Formato Técnico de Visita y/o Verificación- Control Urbanístico	**INFORME TÉCNICO IT – 20241014A11**

DATOS GENERALES			
FECHA DE VISITA	14/07/2025	No. PRELIMINAR	N/A
OBJETO DE LA VISITA	CONTROL URBANO	No. ACTUACIÓN ADMINISTRATIVA	2025643490103735E
DIRECCIÓN DEL INMUEBLE	CARRERA 27 A #1G -06	CHIP	AAA0035BTLW
NOMBRE DE LA PERSONA QUE ATIENDE	OTTO DURLEY AMEZQUITA GARCIA	TIPO Y No. IDENTIFICACIÓN	79.797.033
NOMBRE DEL PROPIETARIO DEL INMUEBLE	OTTO DURLEY AMEZQUITA GARCIA	No. IDENTIFICACIÓN	79.797.033
DIRECCIÓN DE NOTIFICACION	CARRERA 18BIS #23-31 (APTO 101)	TELÉFONO	N/A

IMAGEN 3 ANTEJARDIN

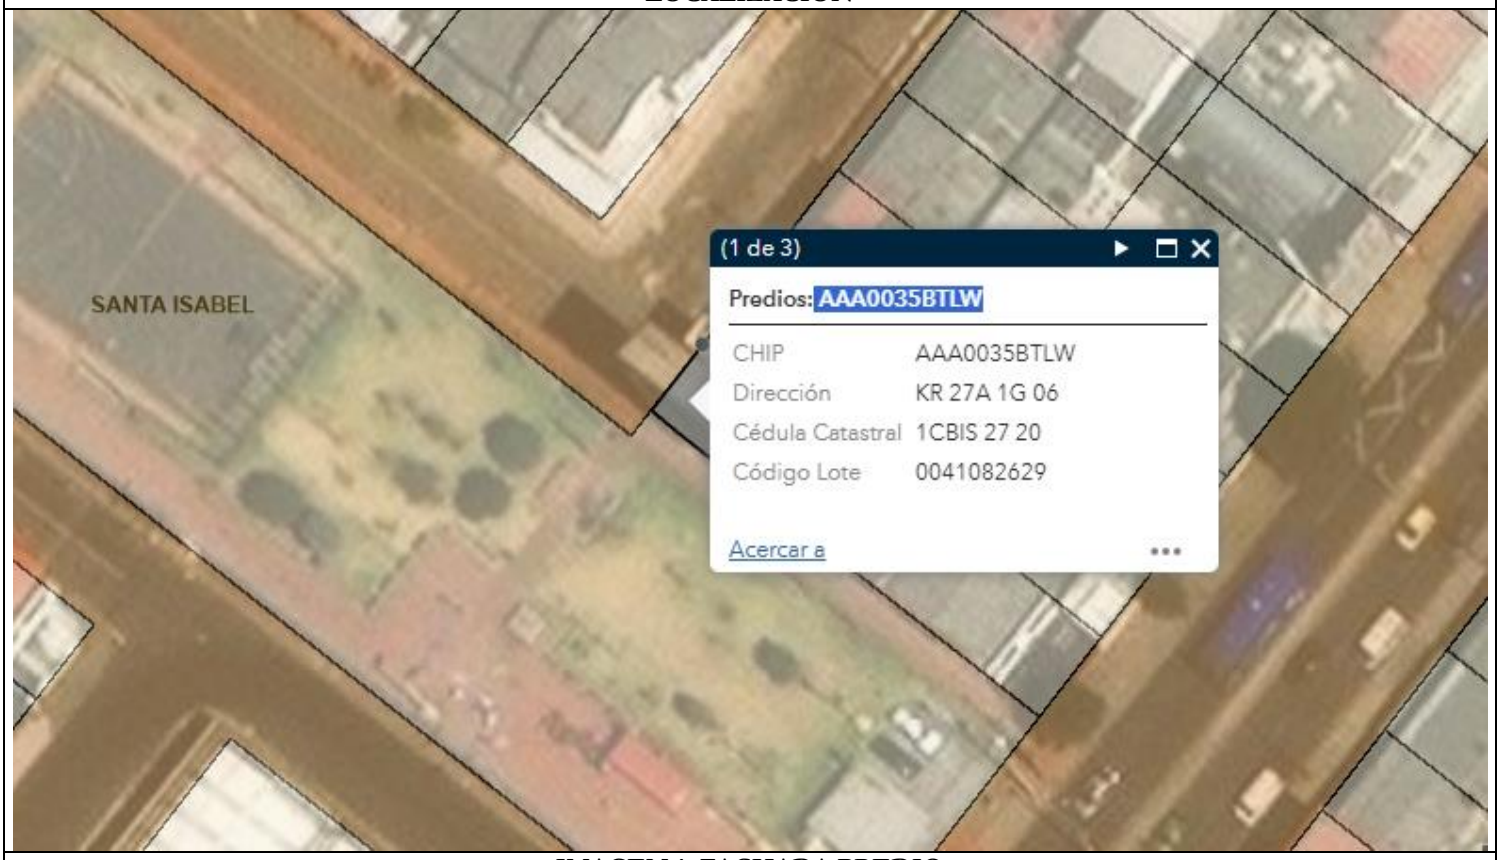
Durante la visita técnica realizada al predio, se verificó la existencia de una estructura metálica cerrada y techada que ocupa la totalidad del antejardín del inmueble, incluyendo cerramientos verticales con rejas metálicas y una cubierta de material translúcido. Esta intervención cierra completamente el aislamiento frontal, convirtiéndolo en una extensión de la zona construida.

1. Se observa un cerramiento perimetral fijo que delimita y encierra completamente el antejardín, impidiendo la percepción y continuidad del espacio público.
2. La estructura instalada incluye una cubierta metálica y translúcida, que convierte el área libre en una zona semi-

cerrada de uso privado, eliminando su función como aislamiento.
3. No se evidencian elementos temporales o desmontables; por el contrario, la estructura tiene carácter permanente, con columnas, anclajes y cerramientos que modifican la fachada y la volumetría del inmueble.

Una vez realizada la verificación y medición en sitio, se estableció que el área correspondiente al antejardín cerrado y techado por parte del propietario es de 2.67 metros de fondo por 7.99 metros de frente, lo que corresponde a una ocupación total de:

Área = 2.67 m × 7.99 m = 21.33 metros cuadrados (m^2)

En consecuencia, se recomienda dar continuidad al trámite administrativo sancionatorio correspondiente y requerir la restitución del área de antejardín a su estado original, garantizando el cumplimiento del ordenamiento territorial vigente y la preservación de la imagen urbana.
